Modulo per la presentazione delle osservazioni per i piani/programmi/progetti sottoposti a procedimenti di valutazione ambientale di competenza statale

ID: Codice procedura (ID_VIP/ID_MATTM):10844

Impianto per la produzione di energia elettrica da fonte eolica, costituito da 6 aerogeneratori della potenza complessiva di 37,2 MW, un sistema di accumulo da 25 MW e relative opere connesse in località "Rempillo" nel comune di Pitigliano (GR).

TESTO DELLE OSSERVAZIONI

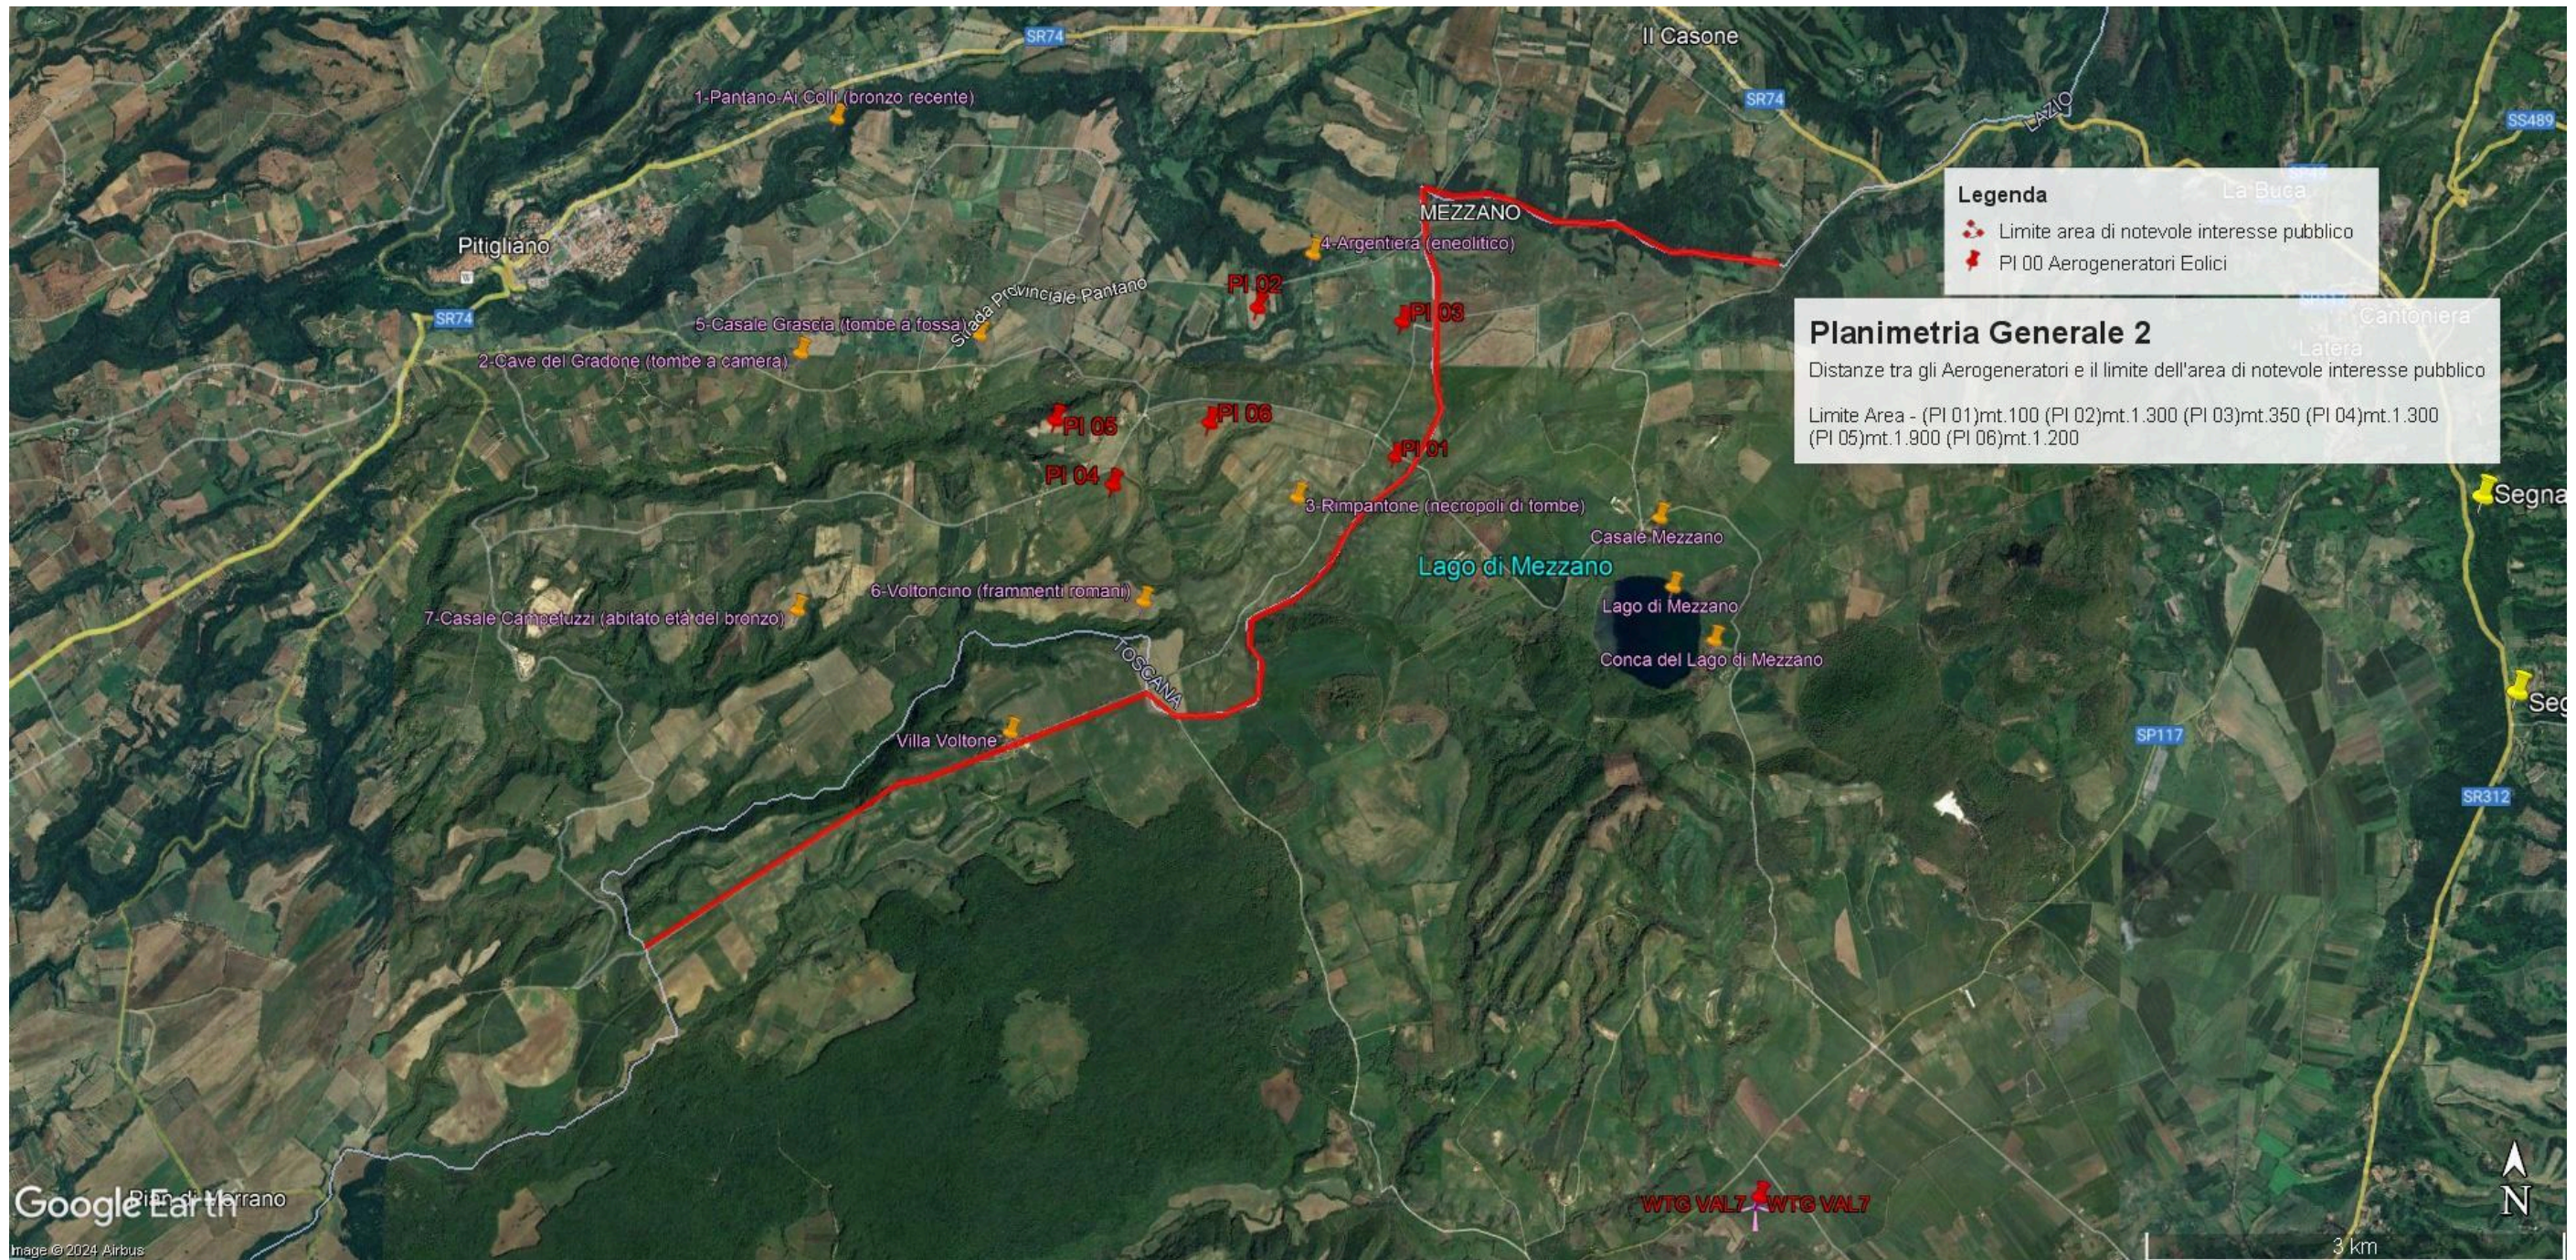
In sintesi, visti l'art. 20 comma 8 lettera c) quater del D.Lgs n 199/2021 e le Linee guida nazionali appena citate, considerato l'enorme impatto dell'impianto eolico industriale denominato "Rempillo" sulla zona paesaggistica di notevole interesse pubblico ben individuata nelle immagini

n.1 e n. 2 e sui Beni Culturali evidenziati nell' immagine n. 3 dell'Allegato alle presenti Osservazioni, per la collocazione delle pale P04 e P05 direttamente all'interno del perimetro di un'area archeologica e per gli impatti anche sull'area intermedia e vasta dei pregiati territori laziali della Tuscia settentrionale e in particolare di quelli del pitiglianese ricco di emergenze agricole, naturalistiche, storiche e archeologiche del periodo etrusco ma non solo, si chiede che venga negata l'autorizzazione all' insediamento dell'impianto eolico denominato "Rempillo".

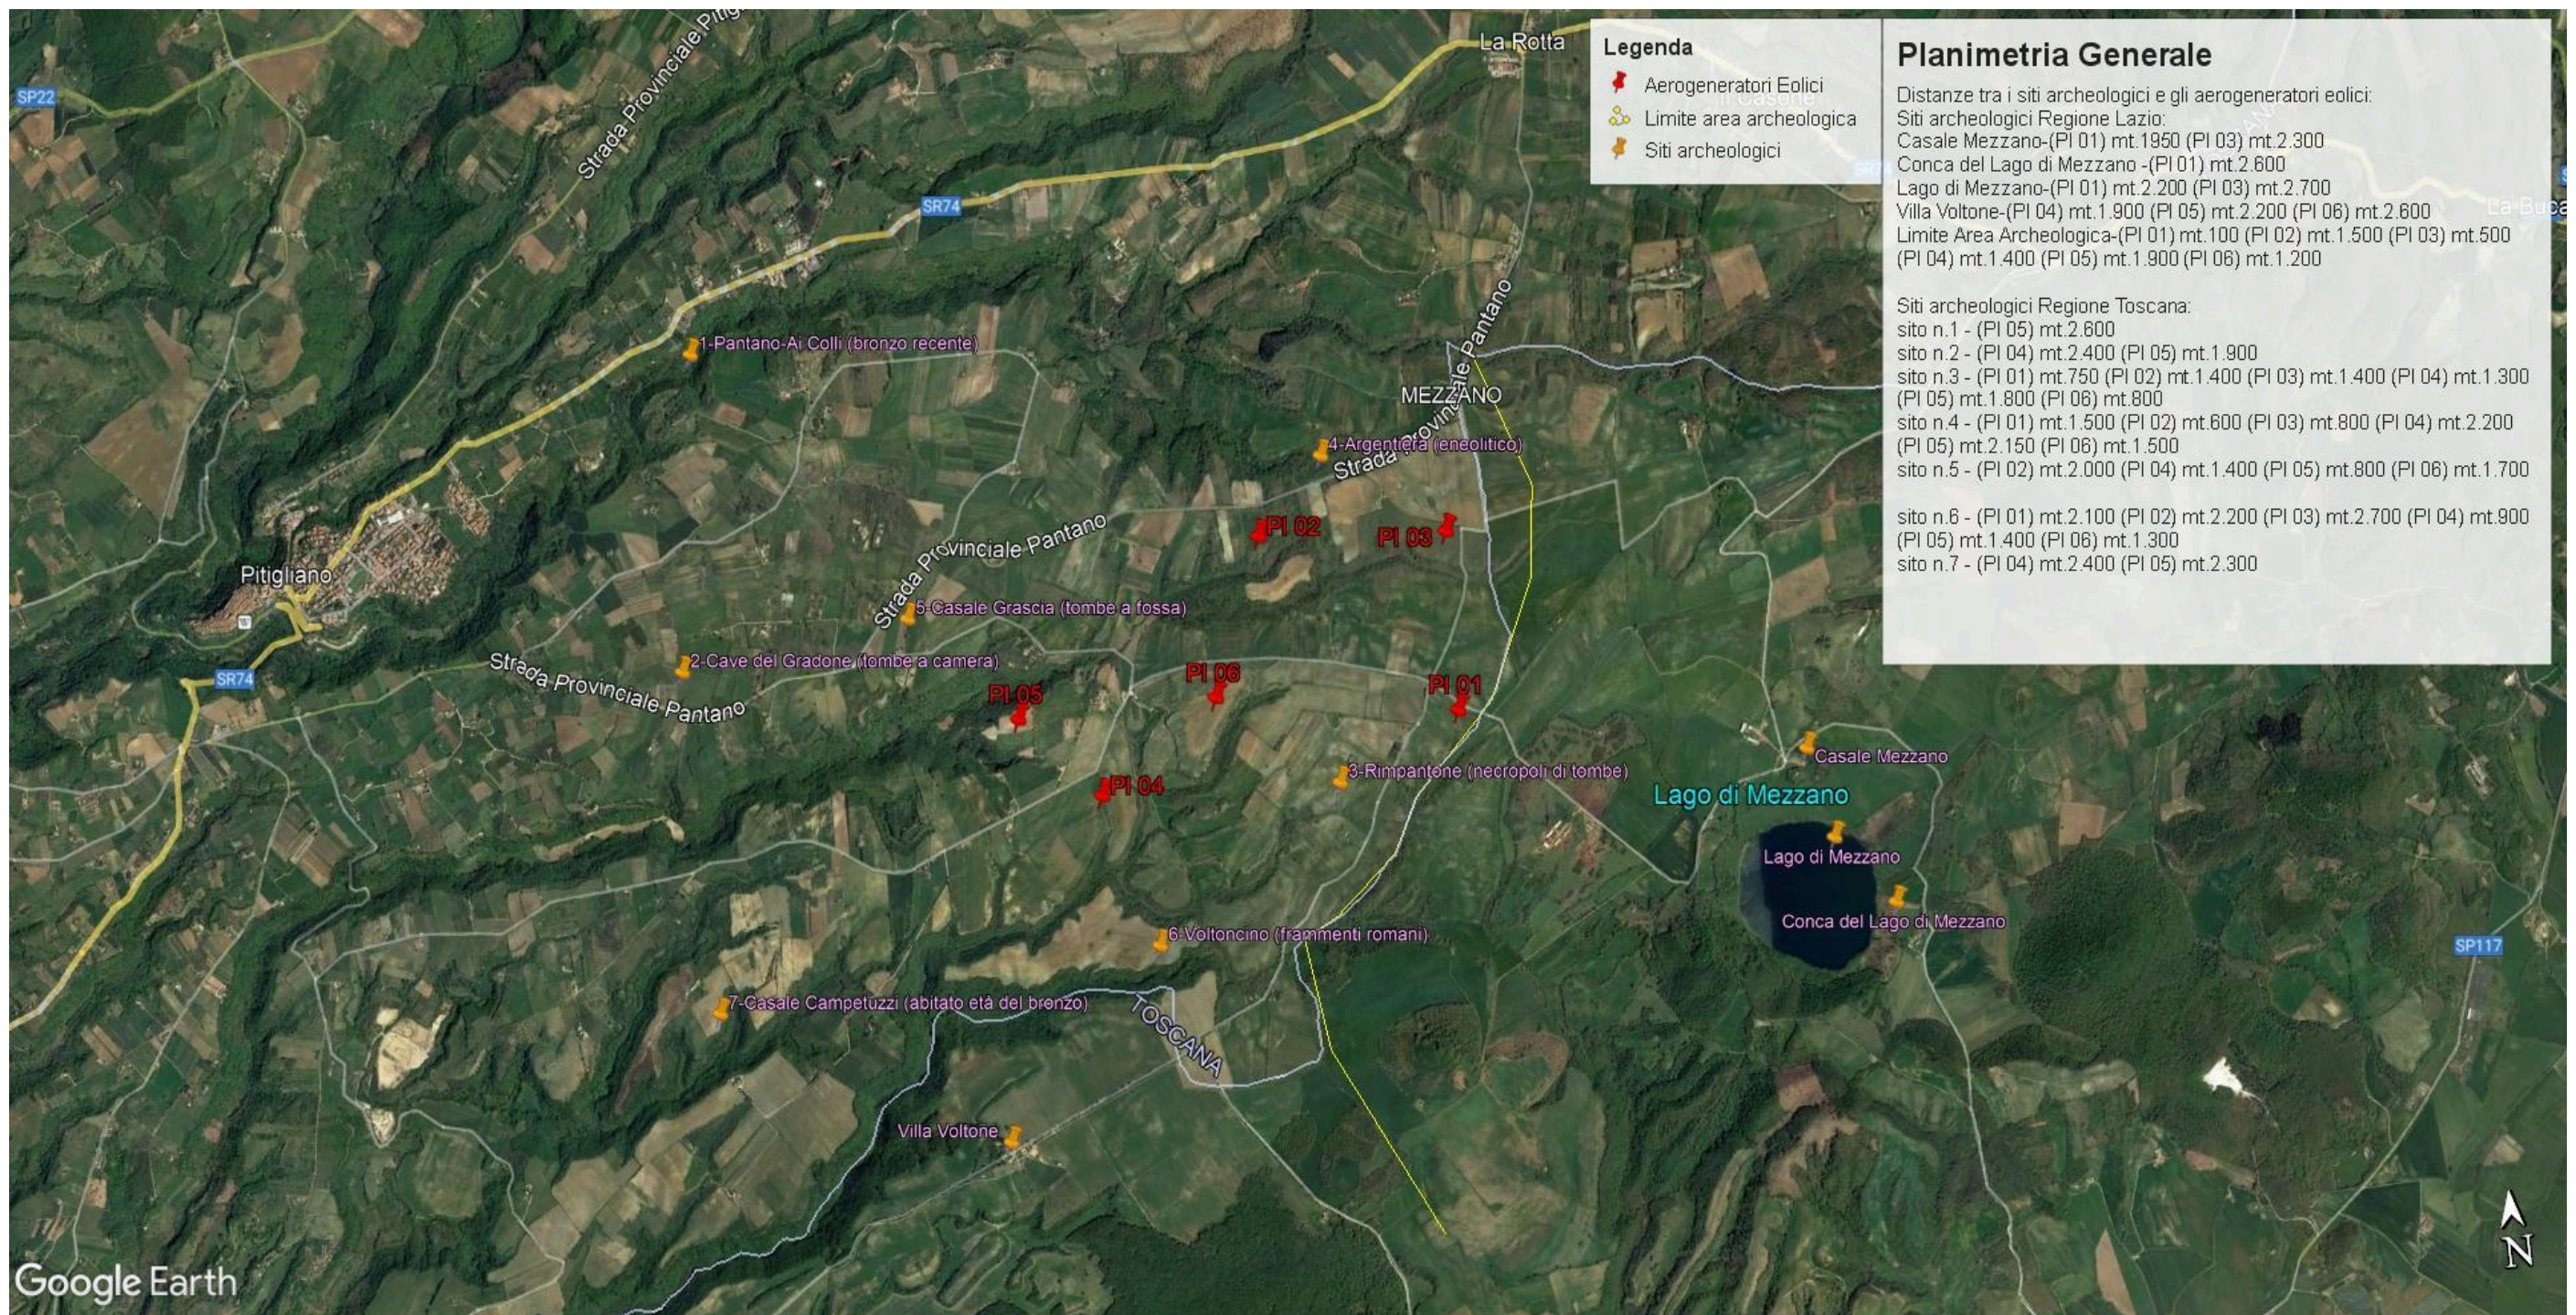
- h) Le zone di interesse archeologico evidenziate nell'immagine n. 3 a cui si aggiungono anche l'importante abitato protostorico di Sorgenti della Nova e Ruder del Castello altomedioevale che si trovano a circa 4 km dalle aree in cui è stato progettato l'impianto eolico industriale. Poco più lontano i resti del castello medioevale "Morrnacchio". Nell'area vasta le preziose necropoli eneolitiche (Poggi Alti) ed etrusche di Pitigliano, Sovana e Sorano. I pregiati prodotti agricoli come il vino bianco DOC di Pitigliano.

Immagine n. 4 Situazione di saturazione da impianti FER nella provincia di Viterbo. Non sono riportati gli impianti fotovoltaici e agrivoltaici che hanno inciso per buona parte nel cumulo di impianti FER per superare già nel 2023 gli obiettivi del PNIEC assegnati alla Regione Lazio per il 20230.

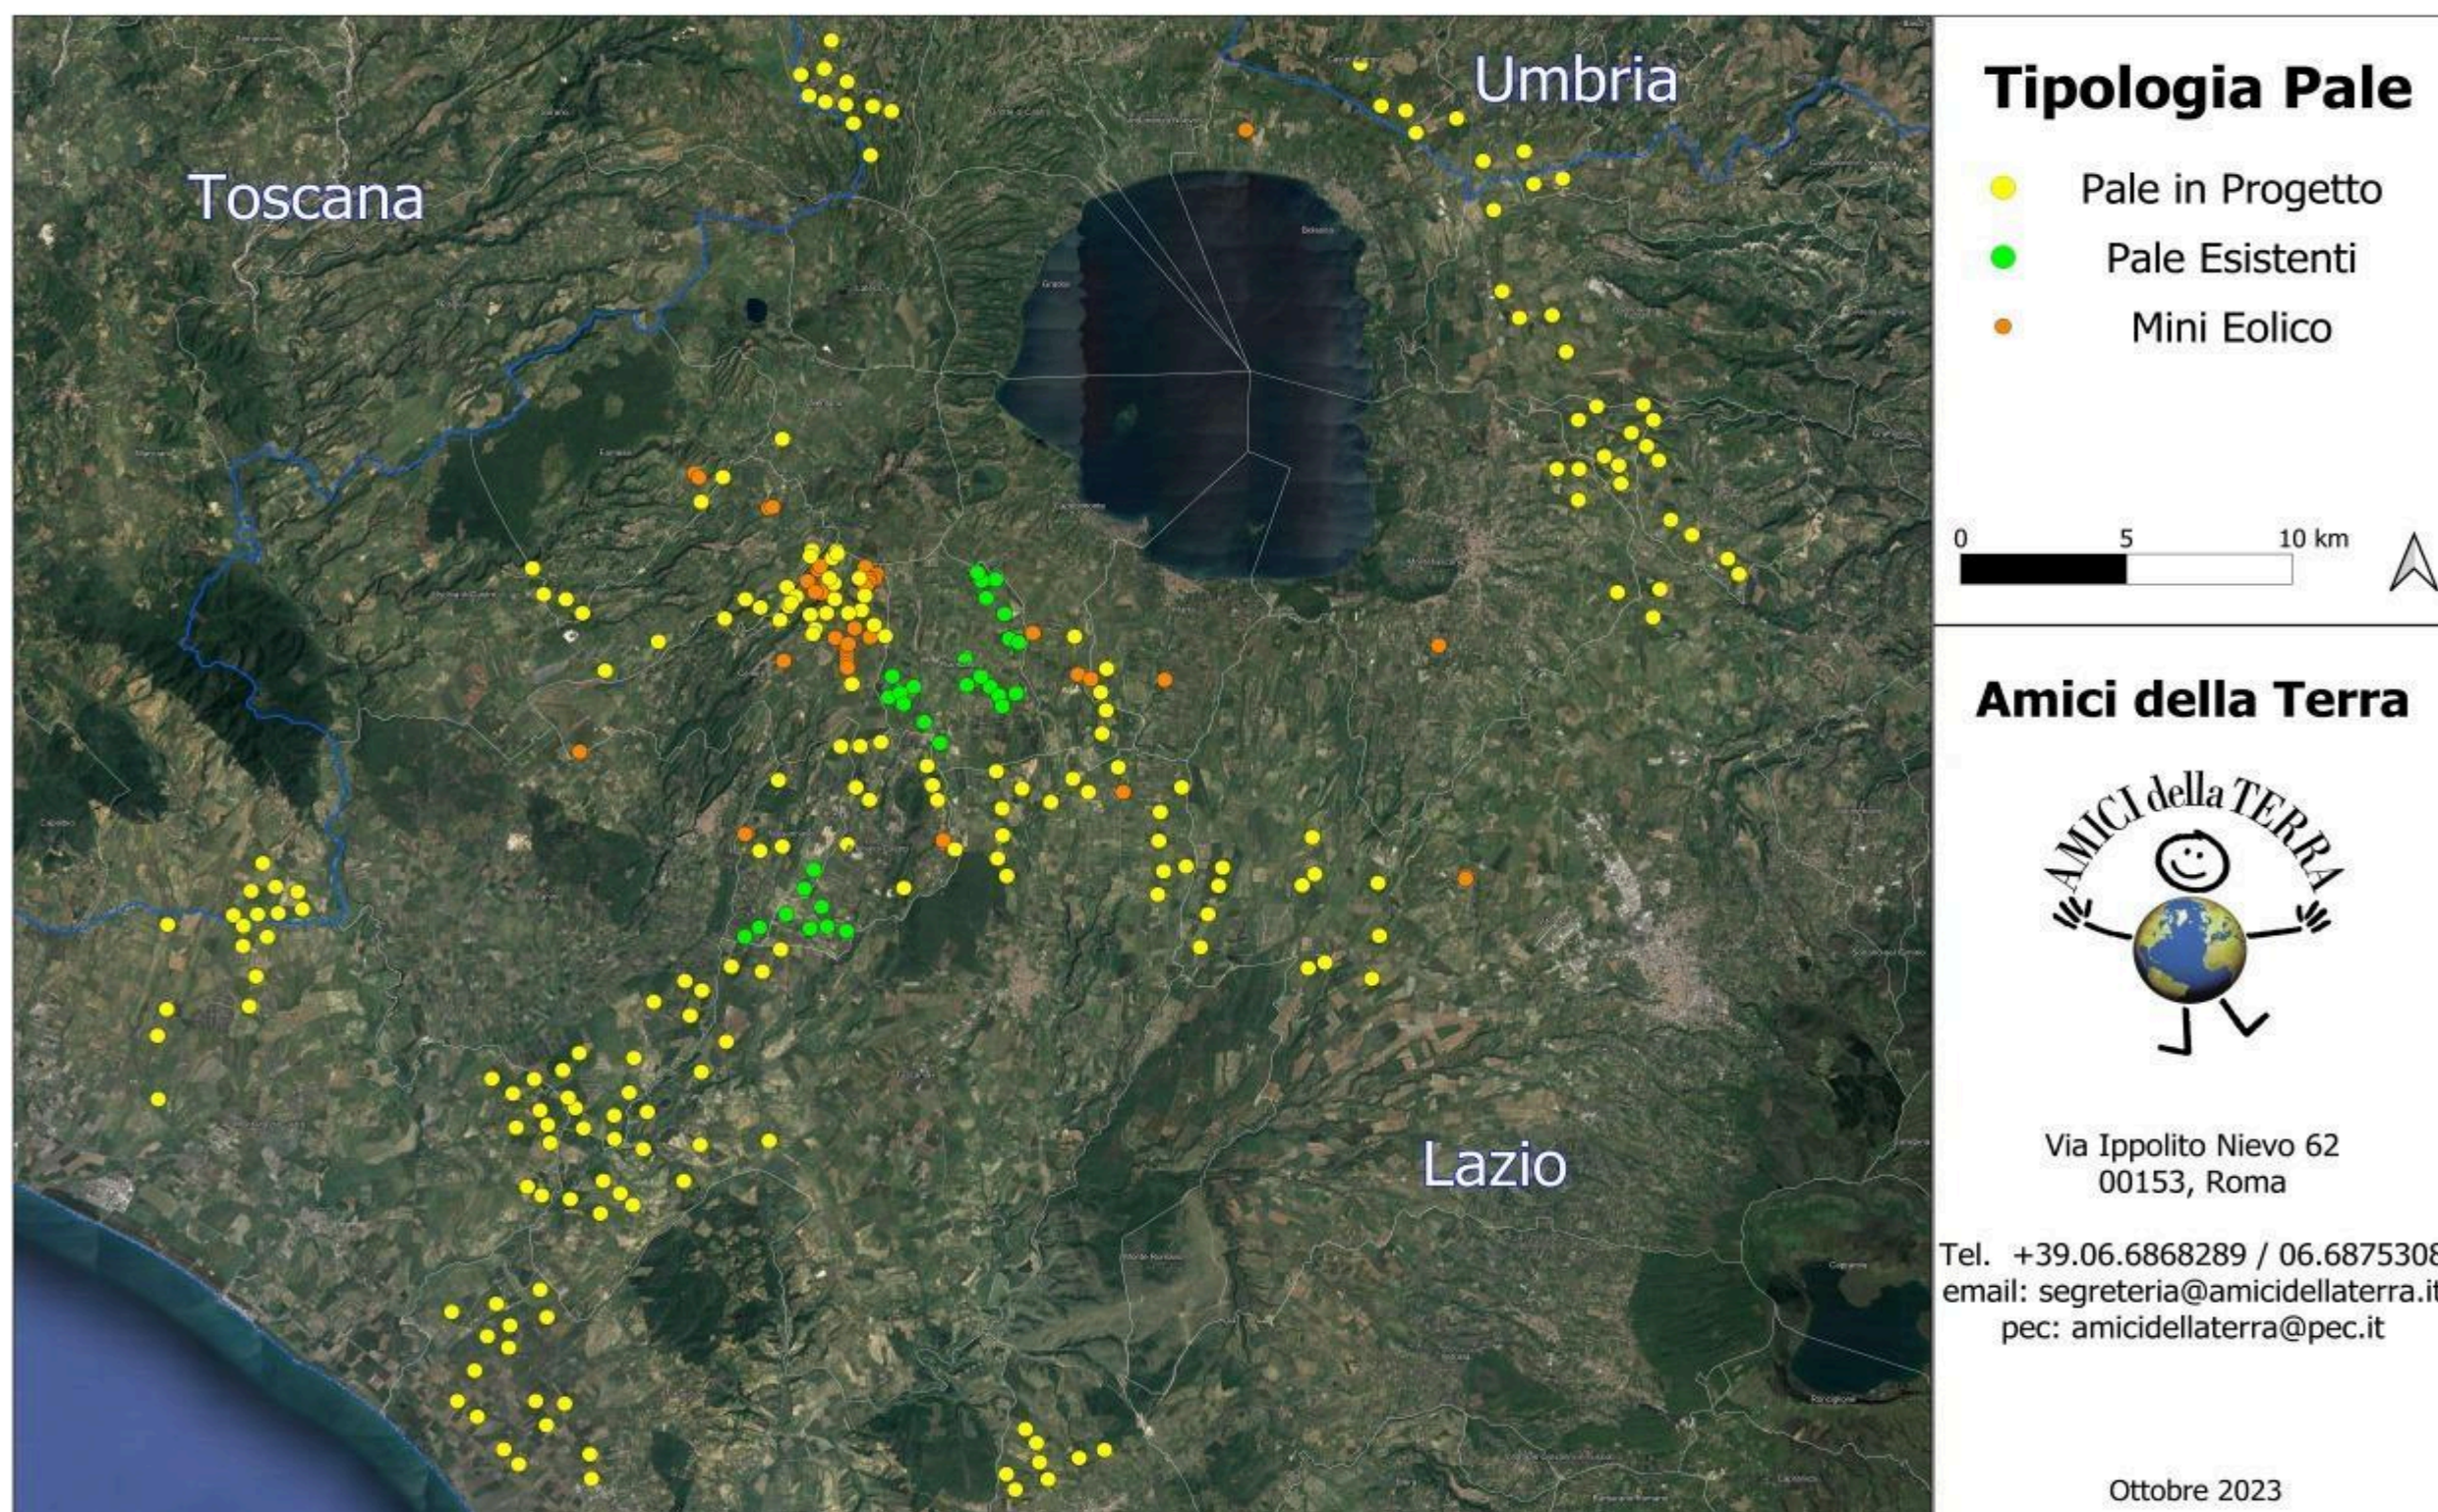
Quindi anche la Regione come Ente deputato dalla normativa nazionale a legiferare sulle aree idonee e non idonee si è espressa riguardo al fatto che abbia assolto ai doveri e alle quote stabilite dal PNIEC e in ambito regionale la provincia di Viterbo è stata quella con il più alto tasso di impianti FER tra tutte e quindi ormai satura ed il cumulo degli impianti FER installati, autorizzati e in progetto rappresenta una elevata criticità per la sostenibilità ambientale di ulteriori eventuali iniziative, L'impianto eolico “ Rempillo” pur essendo “esterno al confine provinciale e regionale ma nelle sue immediate vicinanze (a soli 100 metri i primi due aerogeneratori) oltre ad impattare sul territorio e sulle economie di tre Comuni del Lazio (Farnese, Valentano e Latera) si trova nelle fasce di rispetto dei Beni di notevole interesse pubblico come si è evidenziate nelle Osservazioni nn. 1 e 2 e crea anche degli impatti negativi anche sui beni naturalistici come verrà dettagliato nell'Osservazione n. 4. Inoltre andrebbe a sommarsi al già enorme cumulo di impianti eolici e fotovoltaici e geotermici che già creano una elevata criticità ambientale nella provincia di Viterbo e interferiscono anche con il territorio toscano come si può vedere dalle immagini nn. 4 e 5 dell'Allegato n. 1.
